VOS RÉF.	STAC PSPT 2024 -72	DDT de Seine-et-Marne
NOS RÉF.	TER-ART-2024-77404-CAS-196233-D2F1N7	BP 596
INTERLOCUTEUR	Naima BOUSSADA	77005 MELUN cedex
TÉLÉPHONE	06 26 58 84 10	
E-MAIL	naima.boussada@rte-france.com	L'attention de Mme PAGENELLE
OBJET	Réponse RTE au Projet Arrêté de la commune de Sainte-Colombe	La Défense, le 21 mai 2024

Nous accusons réception du dossier du projet d'élaboration du PLU de Sainte-Colombe arrêté par délibération en date du 08/04/2024 et transmis pour avis le 03 mai 2024 par vos services.

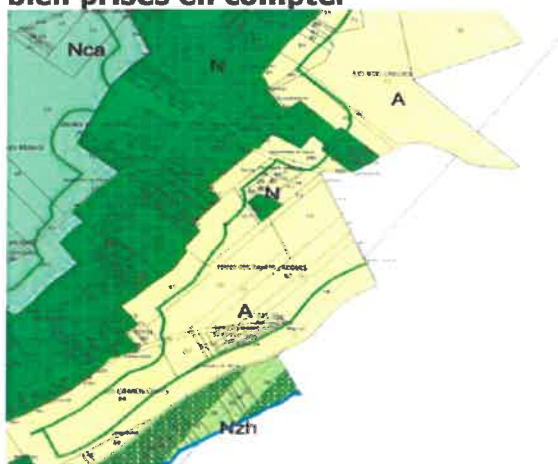
Certains ouvrages du réseau public de transport d'électricité sont situés en partie dans un EBC. Or, nous attirons votre attention sur le fait que les servitudes I4 d'établissement et d'entretien des ouvrages RTE sont incompatibles avec le classement d'un terrain en EBC. Dans le cas d'une ligne électrique aérienne existante, un tel classement serait illégal. Cette absence de prise en compte serait par ailleurs de nature à fragiliser juridiquement le document d'urbanisme et pourrait conduire, en cas de contentieux, à son annulation (*Conseil d'Etat, 13 octobre 1982, Commune de Roumare, Conseil d'Etat, 14 novembre 2014, Commune de Neuilly-Plaisance*).

Dans le cadre des servitudes d'élagage et d'abattage d'arbres, RTE coupe les arbres et branches d'arbres qui, se trouvant à proximité des conducteurs aériens d'électricité, gênent leur pose ou pourraient, par leur mouvement ou leur chute, occasionner des courts-circuits ou des avaries aux ouvrages. La largeur de cette zone d'entretien dépend de la topologie des lignes. Elle est donc déterminée spécifiquement pour chaque porté par des experts.

Nous vous demandons par conséquent que, sur les documents graphiques, le report du tracé des ouvrages concernés soit réalisé de façon à faire apparaître clairement, par un surlignage sans ambiguïté, l'axe des implantations d'ouvrages et, que soient retranchés des espaces boisés classés les bandes suivantes :

- 20 m de part et d'autre de l'axe des lignes aériennes de tension 63 000 volts ;

Conformément à ces indications, nous constatons qu'elles sont effectivement bien prises en compte.
